Assunto: ENC: Parecer Técnico PE 90084/2024
Anexos: jogo apoia braco.mp4; descolamento apoia braco.mp4

De: Alexandre Lin <lin@senado.leg.br>
Enviada em: quinta-feira, 22 de agosto de 2024 11:38
Para: COPEL - Licitações <licita@senado.leg.br>
Assunto: Parecer Técnico PE 90084/2024

Após análise da amostra do item 7 enviada pela TECNO2000, compartilhamos o seguinte parecer.

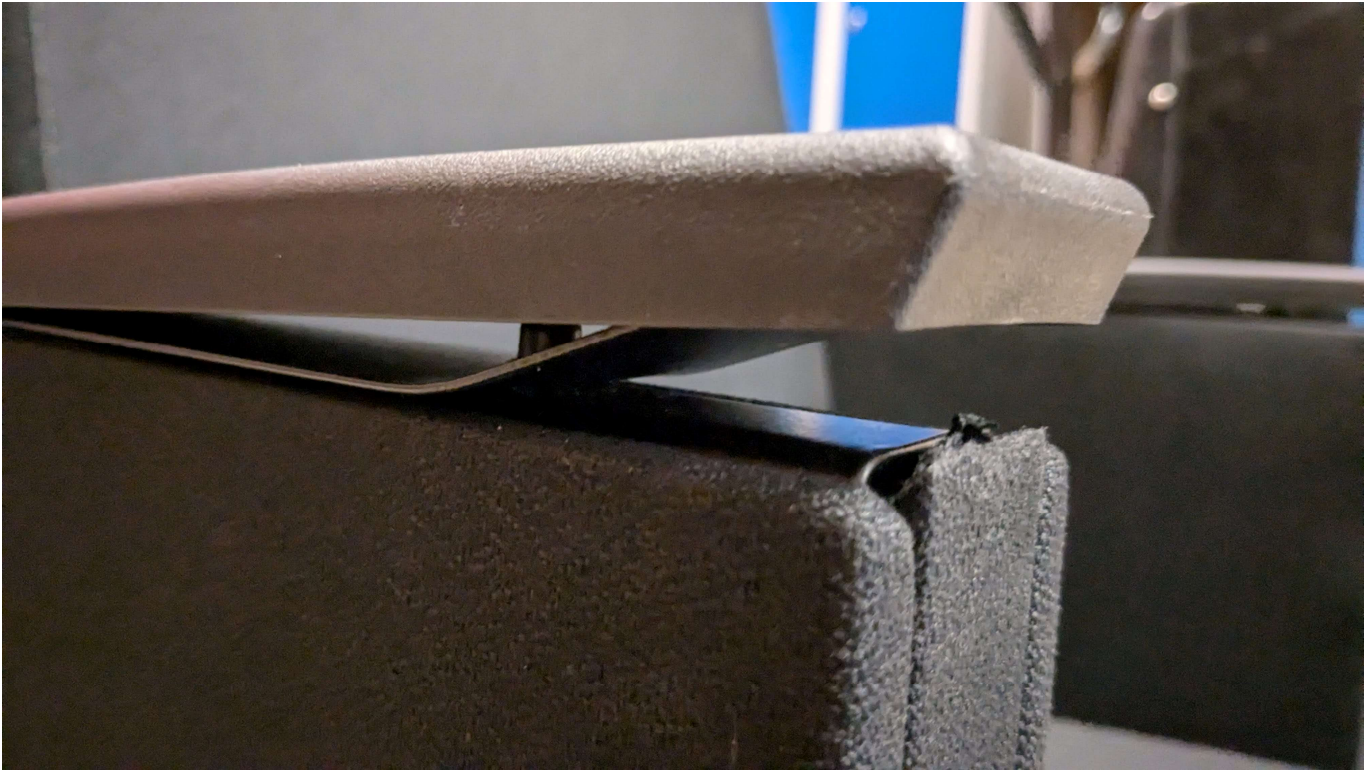
De acordo com as especificações técnicas do edital, a estrutura vertical tubular em aço deverá ter as medidas mínimas de 20 x 45 x 1,9 mm, mas foi verificado que um dos tubos, apesar de ter 20 mm no lado curto e a espessura determinada, possui apenas 40 mm no lado longo, quando o mínimo é de 45 mm, conforme imagem abaixo:

Como o produto não atende ao edital, a proposta deve ser rejeitada.
